改善箇所説明図

不具合の内容

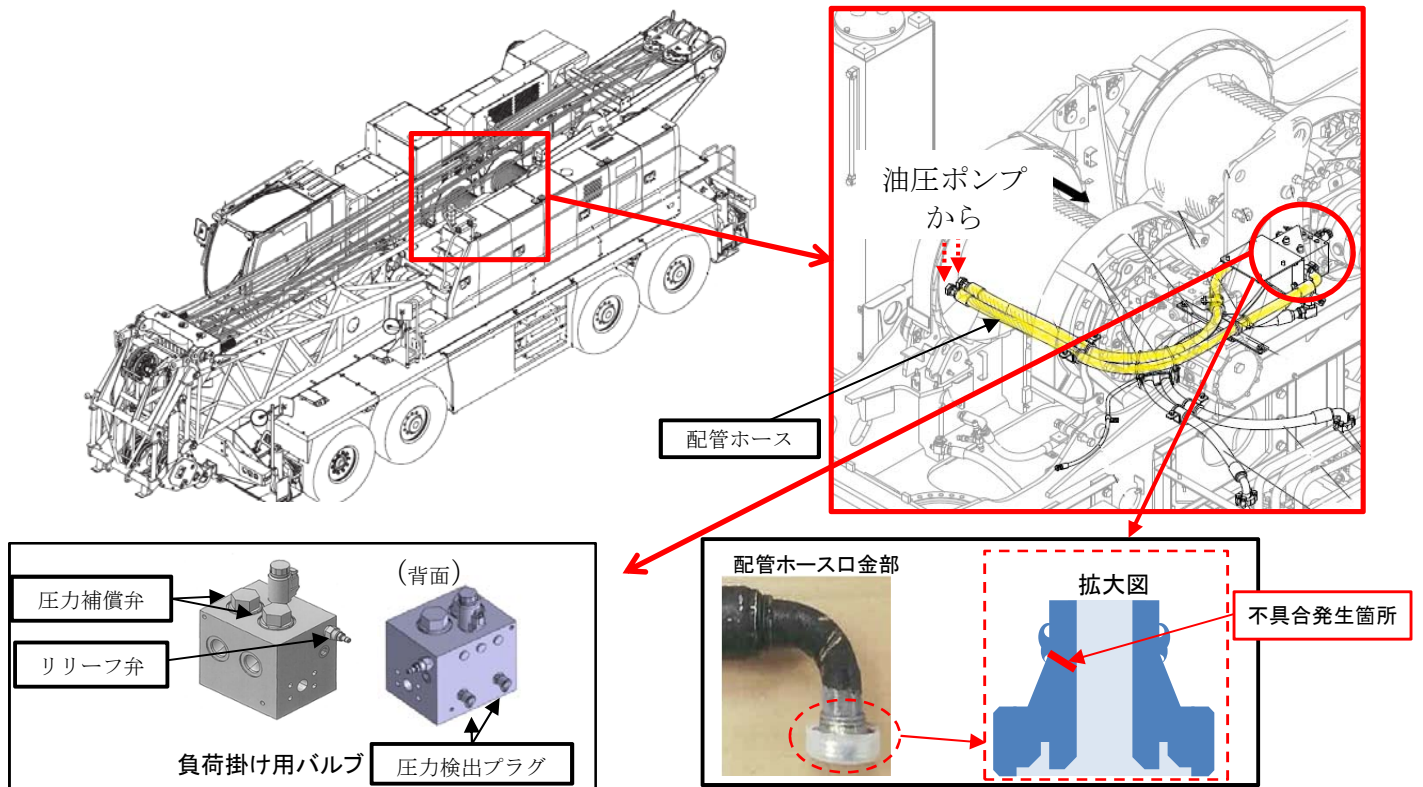
交換部品	改善前	改善後
圧力補償弁 (形状変更)		
リリーフ弁 (圧力設定変更)	16MPa	12MPa
圧力検出プラグ	変更なし(良品に交換)	
配管ホース

ディーゼル排気微粒子除去フィルター(DPF)再生用の負荷掛けバルブにおいて、バルブの作動圧力の設定が不適切なため、当該バルブが振動し、作動油の配管ホース口金部に亀裂が生じるものがある。そのため、そのままの状態で使用を続けると、亀裂が進展して作動油が漏れ、最悪の場合、操舵および走行ができなくなるおそれがある。

全車両、負荷掛けバルブの構成部品である圧力補償弁およびリリーフ弁を対策品に、圧力検出プラグを良品に交換するとともに、配管ホースを良品に交換する。

交換した部品に白色マーカーでマーキングを行う。
